东城金汇园报建图G一层（负一层）调整对比图

本图仅供公示

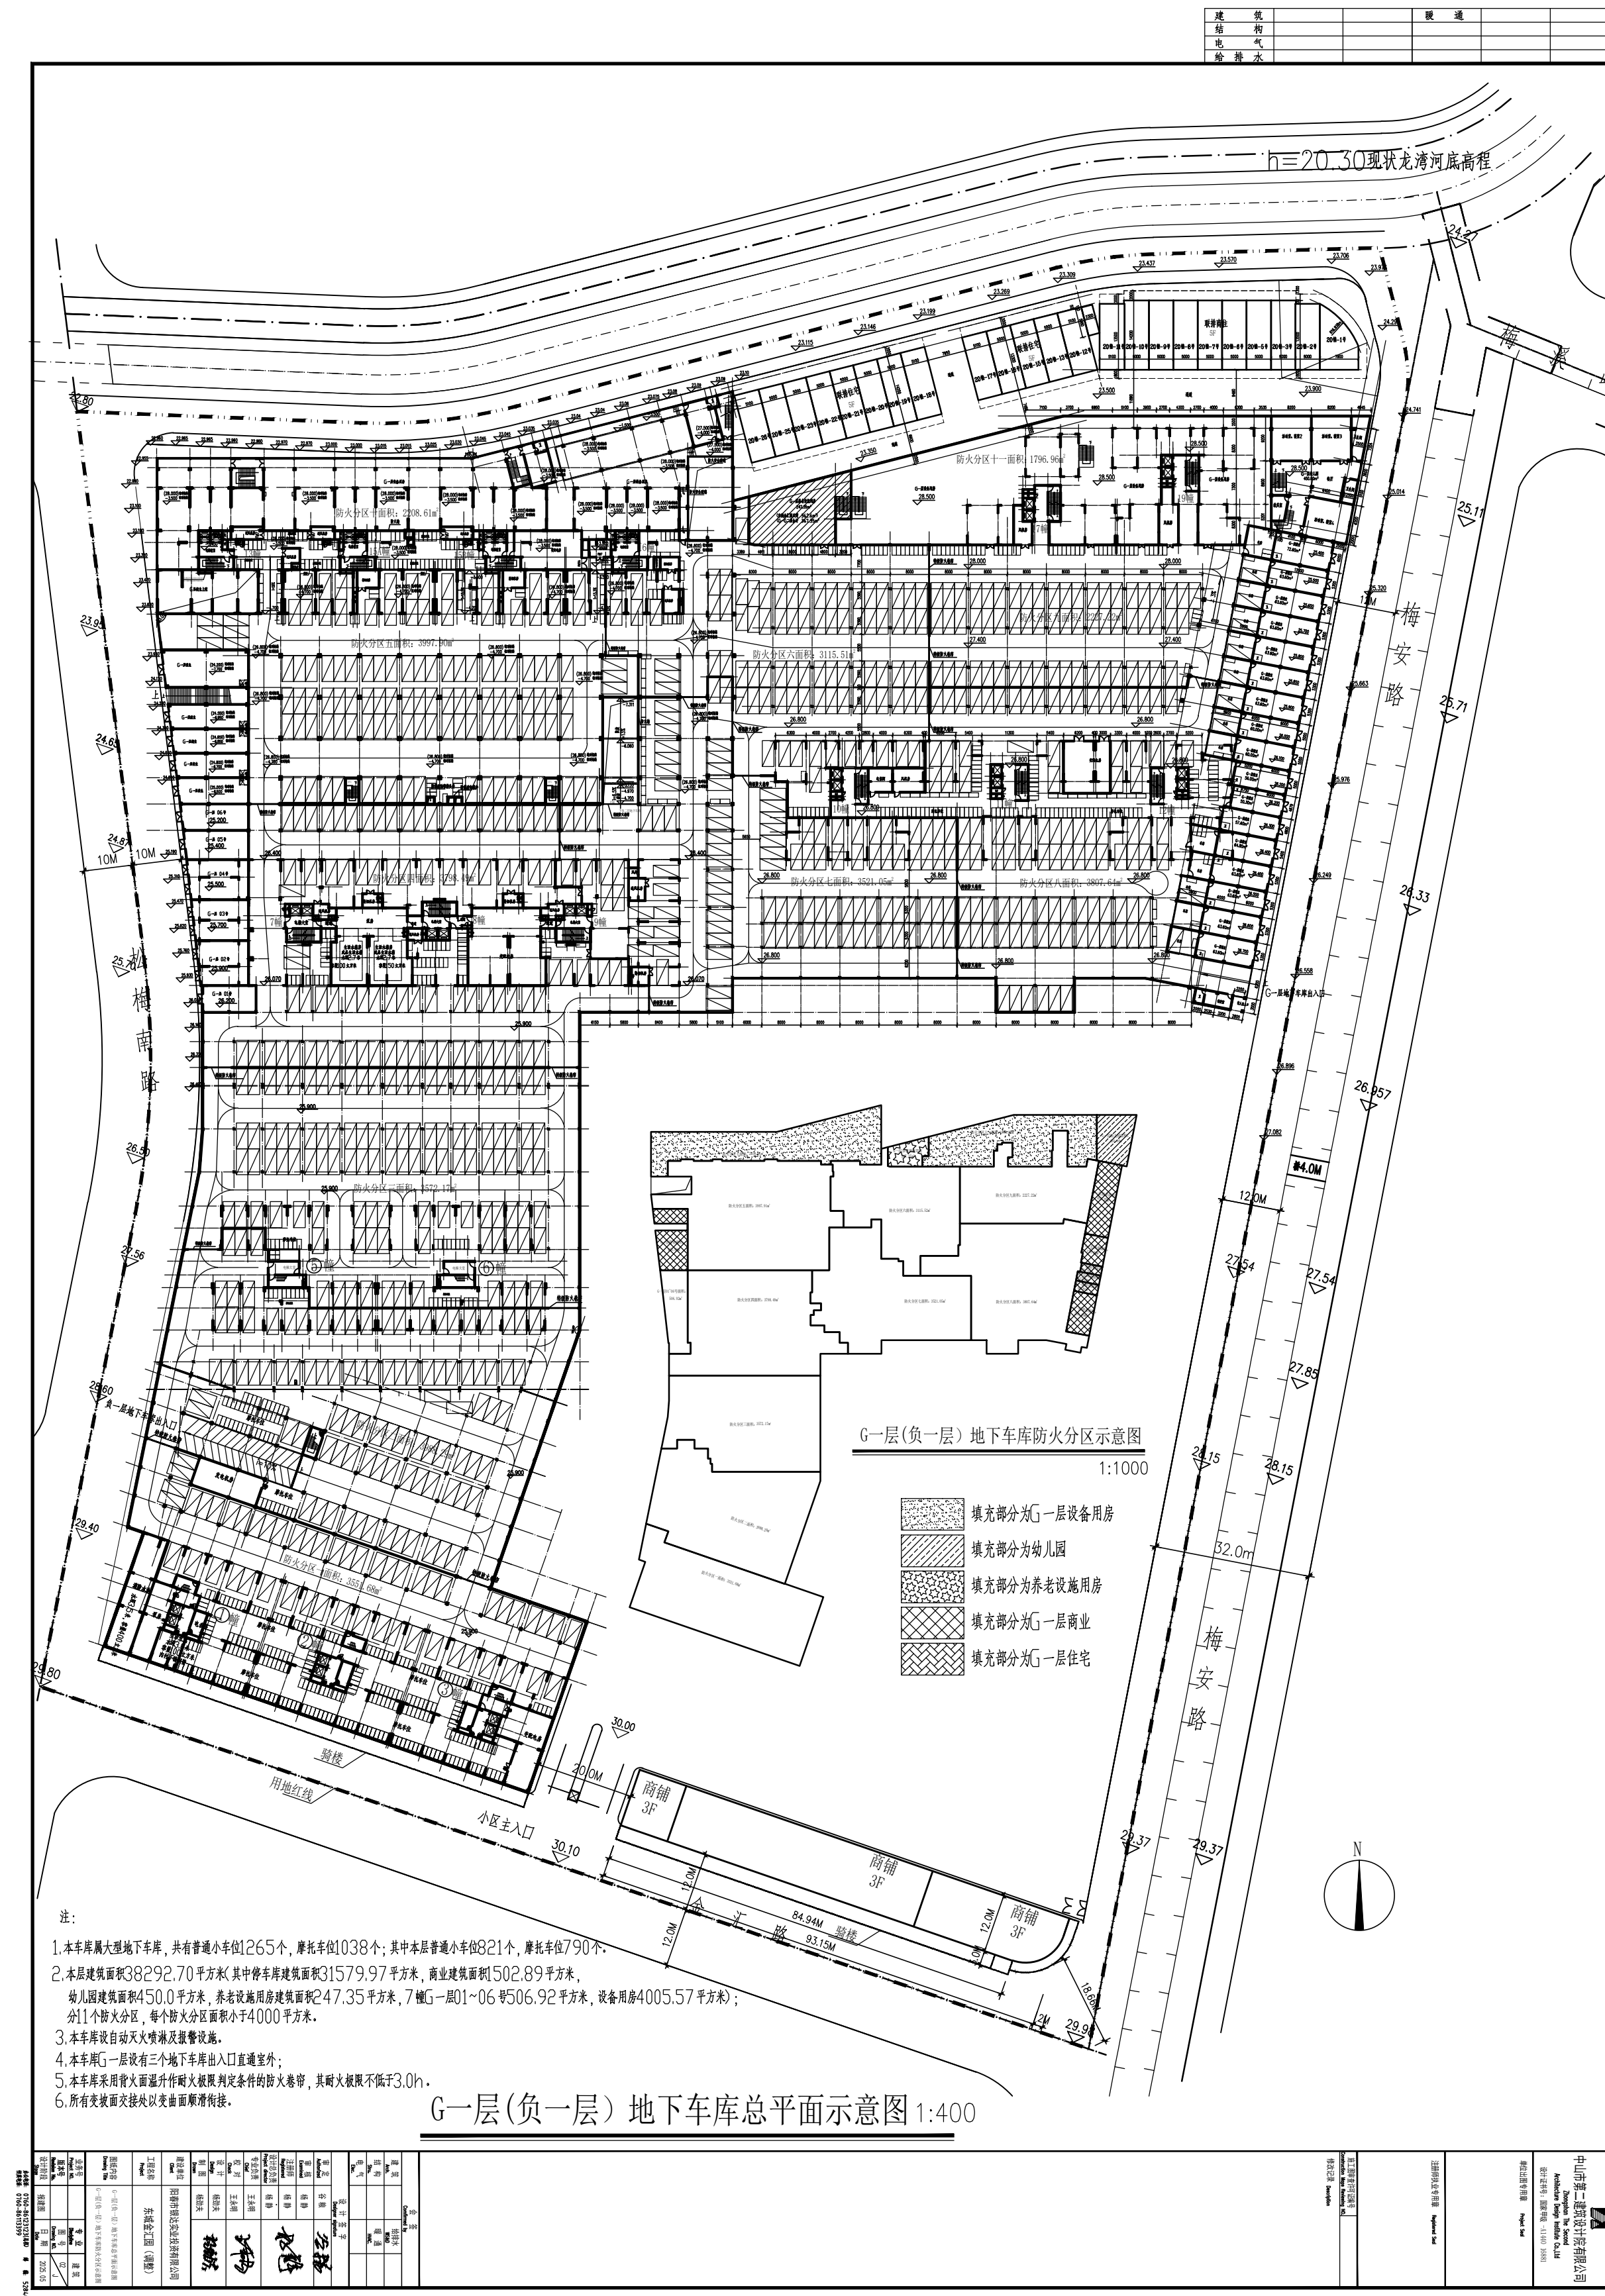
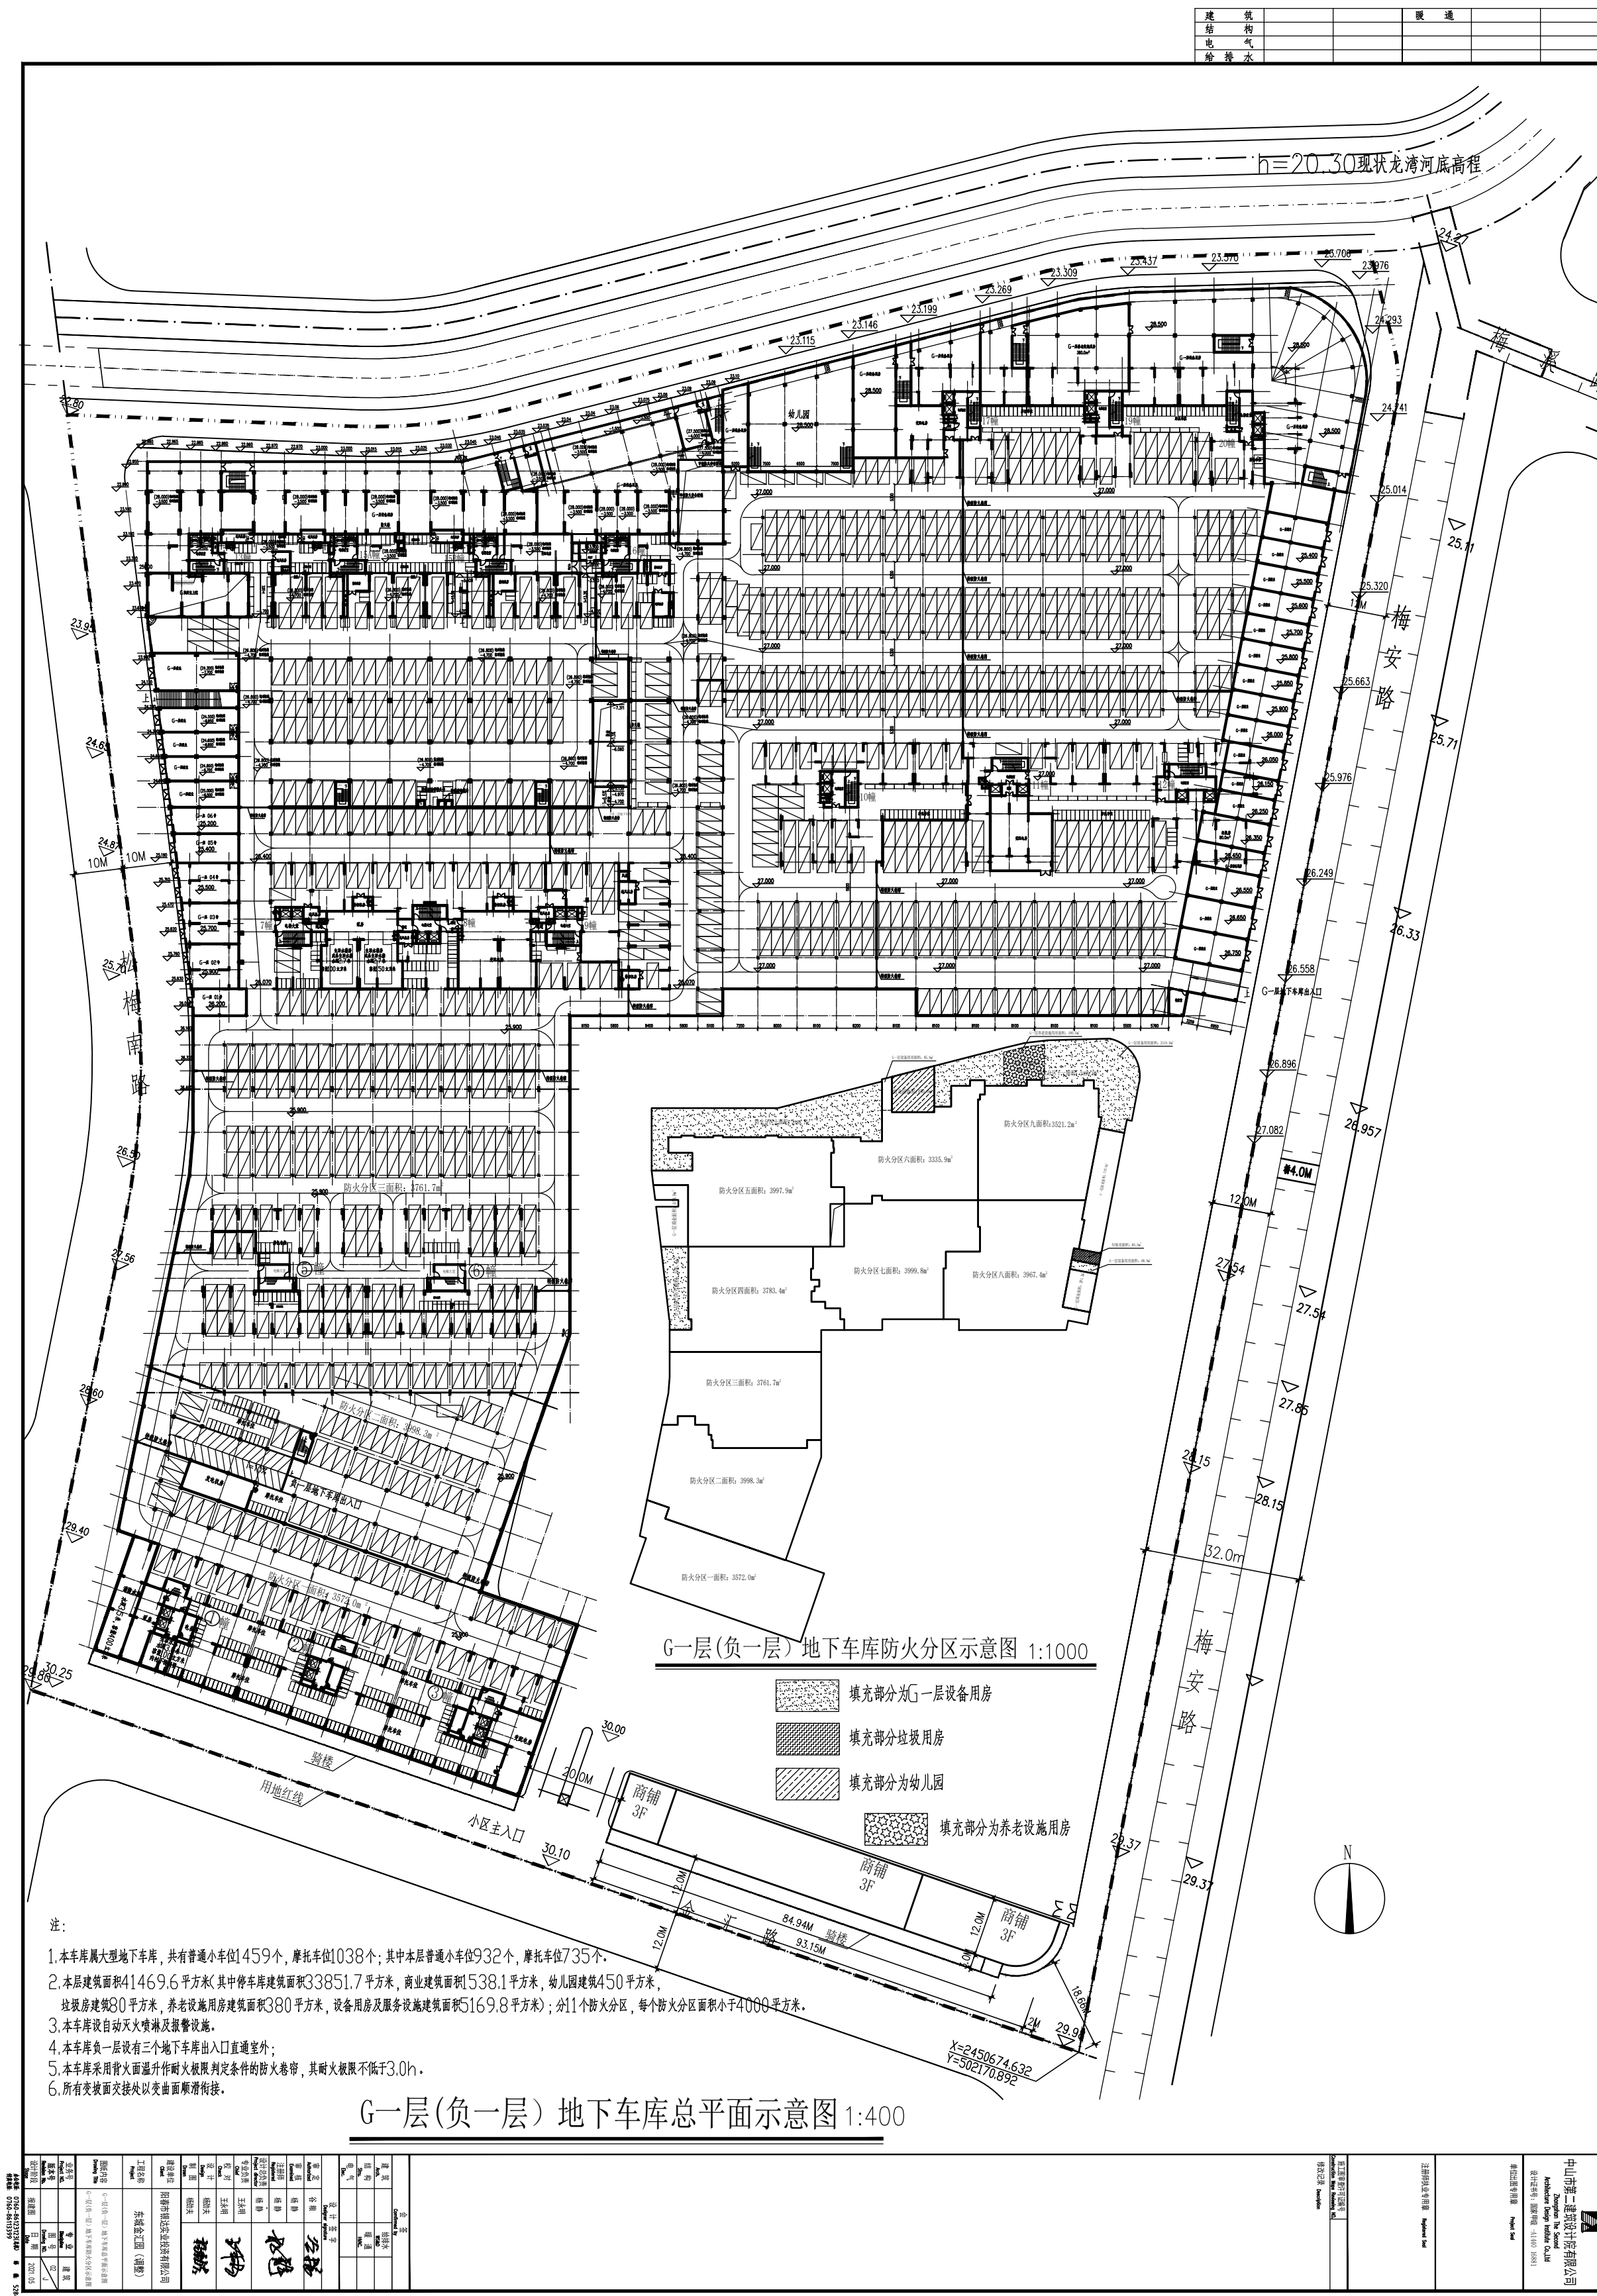
东城金汇园G一层（负一层）建筑面积由41469.6平方米调整为38292.7平方米，减少3176.9平方米；其中商业面积由1538.1平方米调整为1502.89平方米，减少35.21平方米；本层小车位由932个调整为821个，减少111个；摩托车位由735个调整为790个，增加55个；10、11、12、17、19幢户型微调；20幢由地下2层地上27层的高层建筑调整为三幢（23套）5层的多层联排建筑；幼儿园由北面调整到东面。
